ООО «Грузовые автомобили-Группа ГАЗ»

Конструктивные изменения автомобилей «Урал»

(выпуск 7)

Рис. 1. Крышка подшипника промежуточного вала РК.

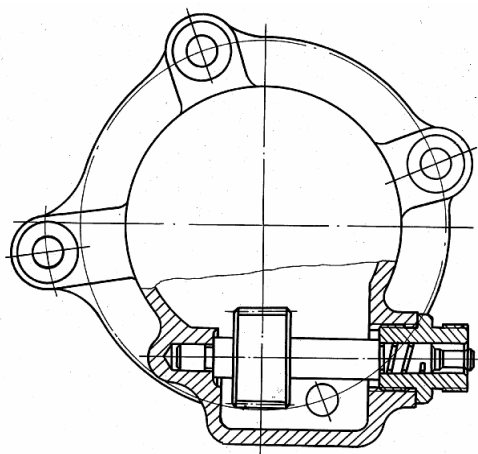
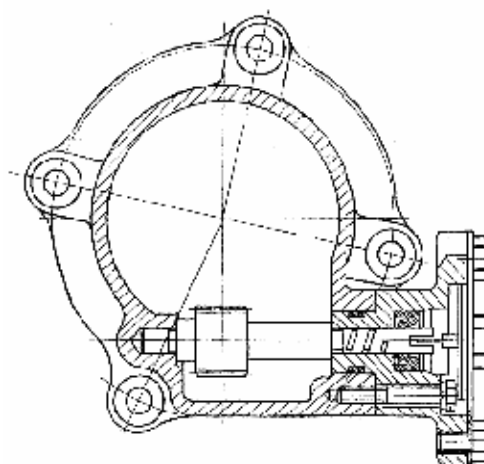
С октября 2005 г. на автомобилях «Урал» - 4320, 43206, 5557, 55571 и их модификациях внедрен электронный спидометр ПА 8046-4 (вместо спидометра 16.3802 с механическим приводом).

В связи с этим изменяется номенклатура раздаточных коробок и установка деталей на крышке переднего подшипника промежуточного вала РК (см. табл. 1 и рис.1).

Рис. 2. Картер ведущего моста

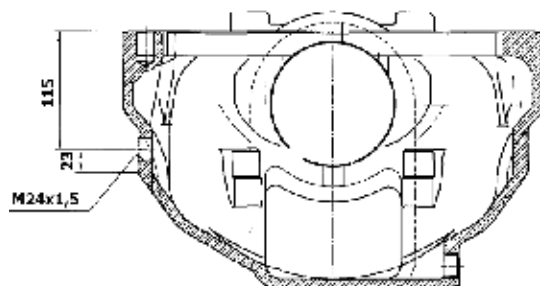
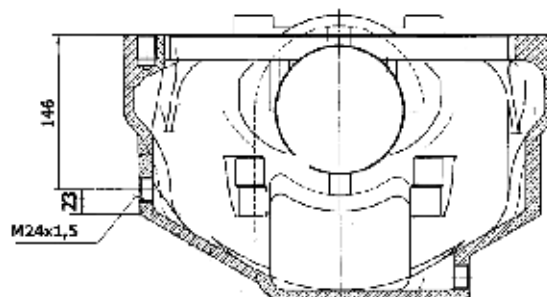
С 1.07.2006 г. на всех автомобилях «Урал», с колесной формулой 4x4, 6x6, 8x8, устанавливается картер ведущего моста с измененным расположением заливного отверстия (см. рис.2), вследствие чего в главных передачах ведущих мостов изменена норма заправки масла:

Было	Стало
8,0-8,5 л	6,0-6,5 л

Рис. 3. Рессоры задней подвески Урал-3255 и Урал-32551.

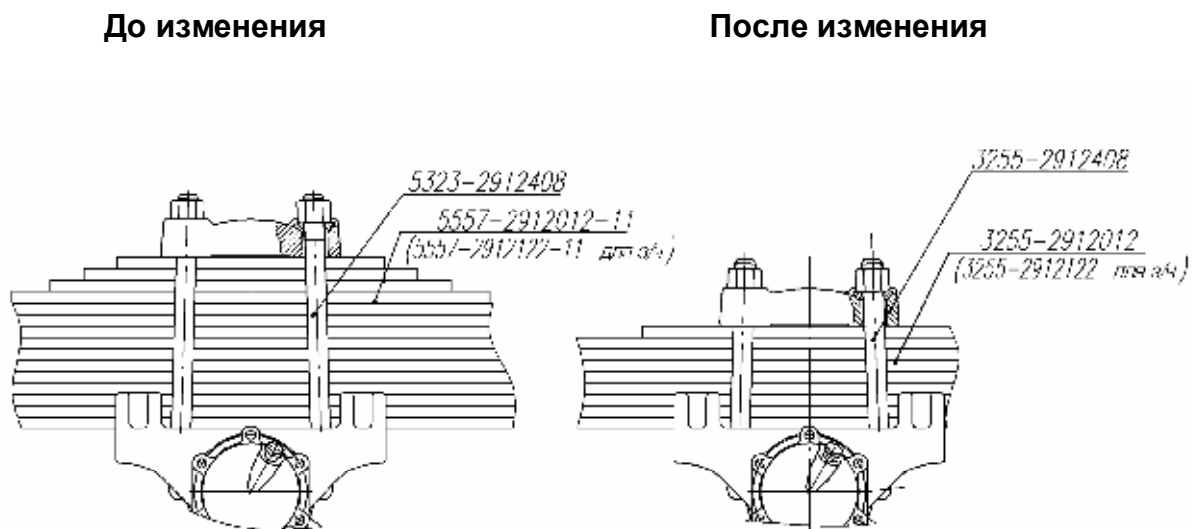
С середины 2006 г. на шасси 4320-002951-30, 4320-002451-31, предназначенные для сборки автобусов Урал-3255 и Урал-32551, устанавливаются новые рессоры задней подвески **3255-2912012**.

Они обладают меньшей металлоемкостью, более приспособлены к использованию на автобусах на шасси автомобилей «Урал» (см. рис.3). Новая рессора 3255-2912012 (*в з/ч поступает рессора 3255-2912122*) отличается от ранее устанавливаемой рессоры 5557-2912012-11 (для з/ч рессора 5557-2912122-11) **уменьшенным с 15 до 9 числом листов**, и, соответственно, **меньшей толщиной пакета листов (108 мм вместо 180 мм)**.

В связи с уменьшением толщины пакета листов, изменились и детали крепления рессоры. На автомобилях с новыми рессорами применены **более короткие стремянки 3255-2912408**.

Внимание: новые рессоры в комплекте с новыми стремянками **взаимозаменяемы** на автобусах с рессорами, выпущенными ранее, **без ограничений**.

Рис. 4. Рессора задняя

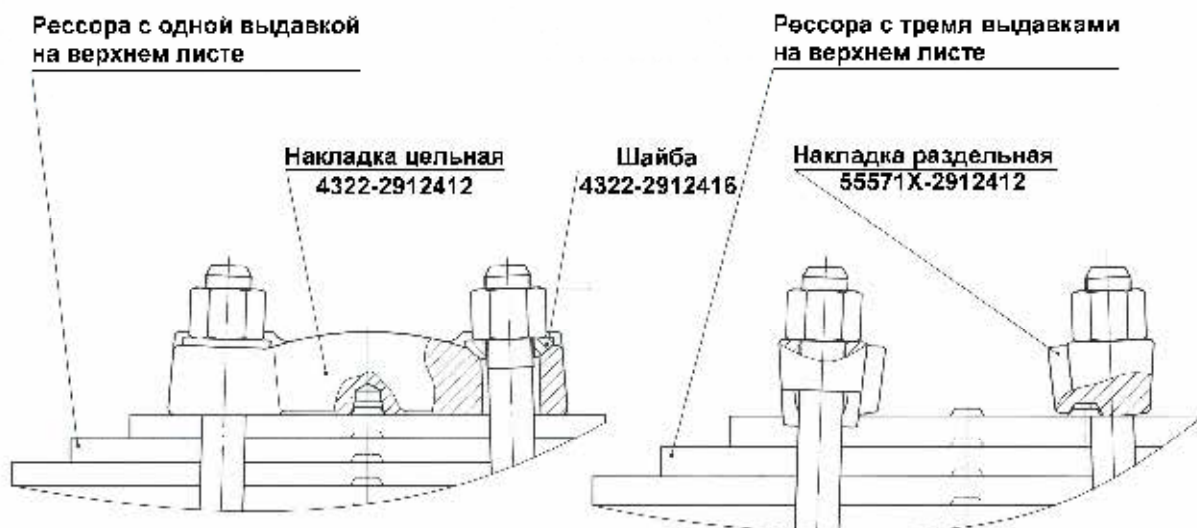
С июня 2007 г на всех автомобилях «Урал» с колесной формулой 6x6 и 8x8 вместо ранее устанавливаемых цельных накладок 4322-2912412 рессор задних балансирных подвесок стали применяться отдельные накладки 55571X-2912412. Новые отдельные накладки фиксируются на рессоре через выдávки, выполненные на верхнем листе рессоры. Стремянки рессор не меняются, сферические шайбы под гайки стремянок не устанавливаются.

Одновременно с отдельными накладками на автомобилях стали устанавливаться новые задние рессоры с выдávками на верхнем листе для фиксации накладок. Новые рессоры (4

типоразмера рессор под нагрузку на тележку от 9000 кгс до 17500 кгс) отличаются от ранее применяемых только верхним листом, который для крепления накладок имеет фиксирующие выдавки (см. рис. 4).

Новые накладки 55571X-2912412 на ранее выпущенные автомобили не устанавливаются. Рессоры 3255-2912012-01 (в з/ч 3255-2912122-01), 5557-2912012-12 (в з/ч 5557-29120122-12), 55571-2912012-01 (в з/ч 55571-2912122-01), 4320-2912012-10 (в з/ч 4320-2912122-01) на автомобили выпуска после 2005 г устанавливаются без ограничений (конструктивное исполнение накладки позволяет ее устанавливать на рессору с 3-ми выдавками на верхнем листе). Для установки этих рессор на автомобили выпущенные до 2005 г необходимо доработать имеющиеся на автомобиле накладки 4322-2912412 (на плоскости, прилегающей к рессоре на расстоянии 70 мм с обеих сторон от осевого отверстия сделать углубления диаметром 32 мм и глубиной 10 мм для выдавок на верхнем листе рессоры).

Рис. 5. Рама

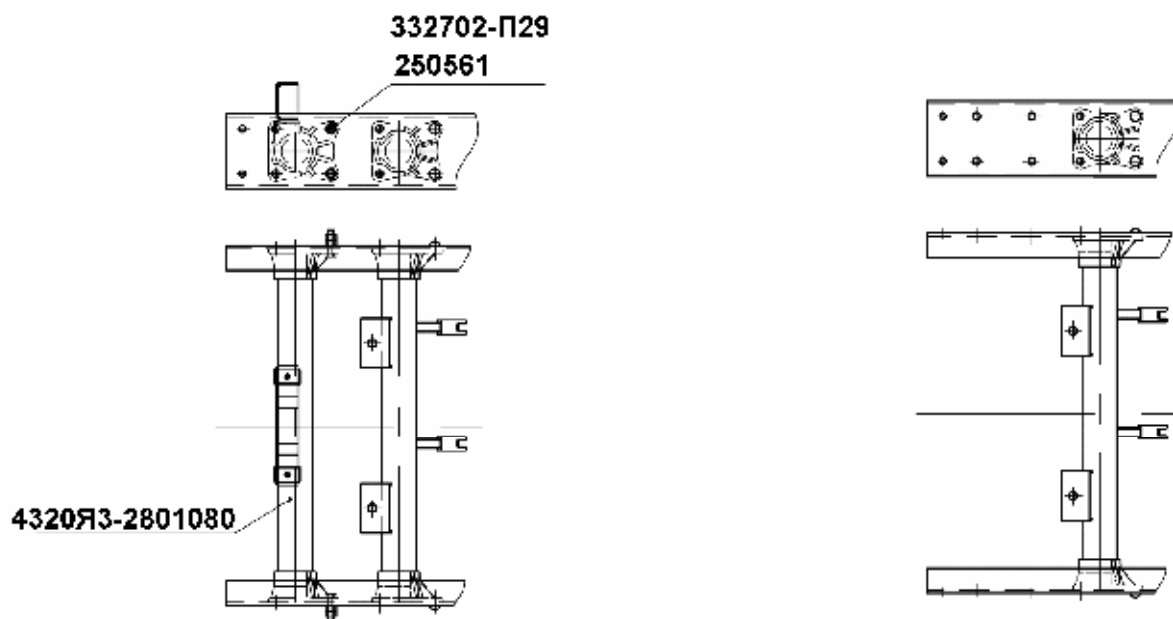
С 1 квартала 2006 года на все автомобили Урал с двигателями ЯМЗ-236М2 и ЯМЗ-238М2, укомплектованных гидромурфтой отключения вентилятора, устанавливается унифицированная рама - **4320Я3-2800010**. В раме отсутствует поперечина № 1, которая входит в установку переднего буфера (см. рис.5).

Ранее устанавливаемые рамы 4320Я-2800010 (для двигателя ЯМЗ-236М2) и 4320Я3-2800010 (для двигателя ЯМЗ-238М2) выпускаются только в запасные части.

Рис. 6. Внешний вид рулевых механизмов:

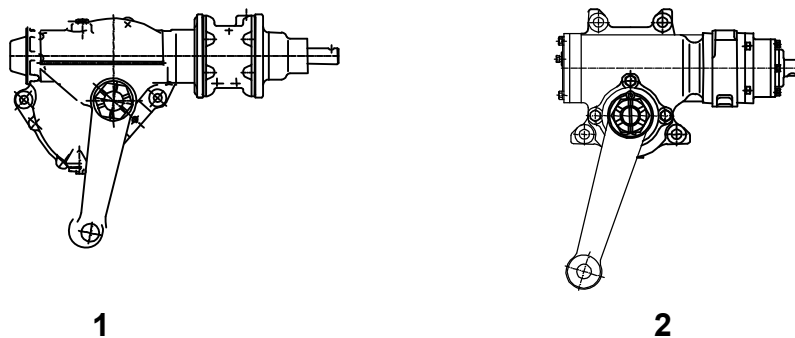
На всех автомобилях Урал 4320, 5557 и модификациях, начиная с 2007 года, вместо рулевого механизма (см. рис. 6) производства АЗ «УРАЛ» (типа червяк - боковой сектор) планируется устанавливать рулевой механизм (типа винт - шариковая гайка) производства Борисовского завода автогидроусилителей (БАГУ).

На ранее выпущенные автомобили «Урал» рулевой механизм (БАГУ) может устанавливаться только комплектом.

Рис. 7. Установка масляного бака

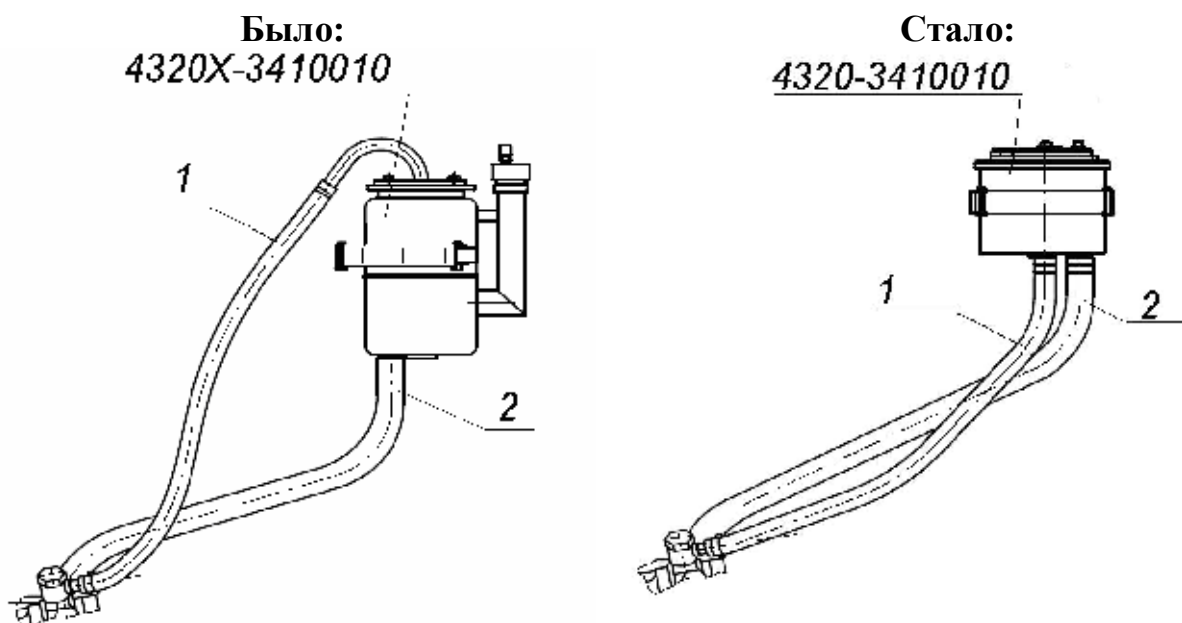
С 1 квартала 2007 года на всех автомобилях «Урал», вместо масляных баков производства АЗ «Урал»:4320Х-3410010, 5557Я2-3410010, 5557Я-410010, устанавливаются масляные баки 4320-3410010 производства ОАО «Гидропривод» г. Елец (см. рис. 7).

В конструкцию рулевого управления внесены следующие изменения:

- изменена укладка шлангов;
- изменена длина рукава 4320ЯХ-3408727;
- вновь применен рукав 4320ЯХ-3408727-10;
- изменены кронштейн крепления масляного бака и хомуты.

Рис. 8. Тормоз рабочий с однополостным рабочим цилиндром

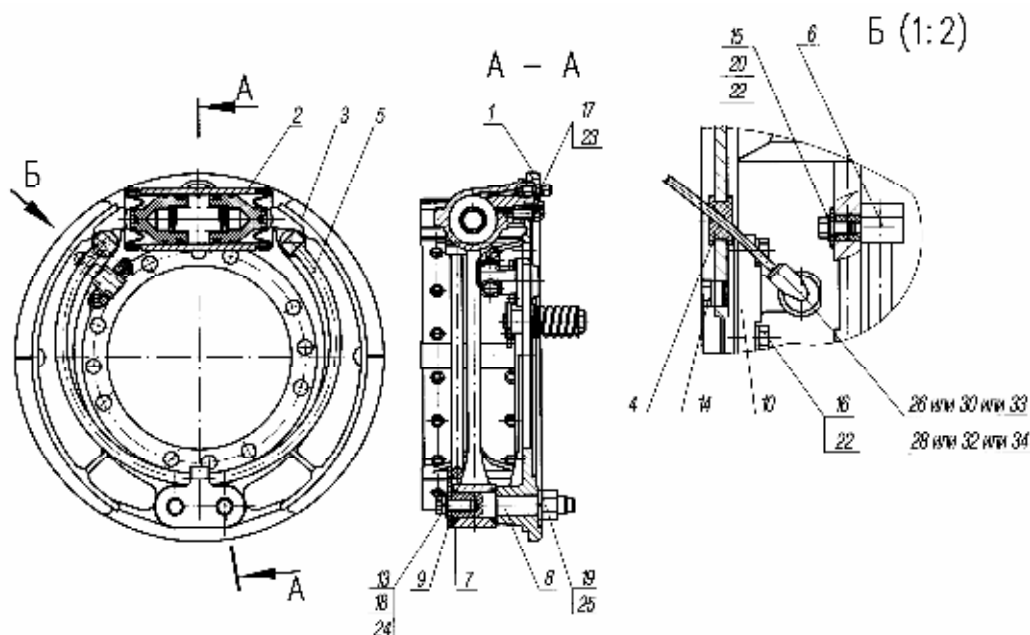
С декабря 2007 года на автомобили "Урал" с удлиненной базой начали устанавливать рабочие тормоза повышенной долговечности с однополостным цилиндром и профилированными накладками см. рис.8,9,10 и 11.

Тормоза с однополостным цилиндром устанавливаются на все мосты автомобиля.

Изменяется гидропневматический привод тормозов - вводится третий пневмоусилитель.

Замена двухполостных цилиндров на однополостной осуществляется в комплекте на все мосты.
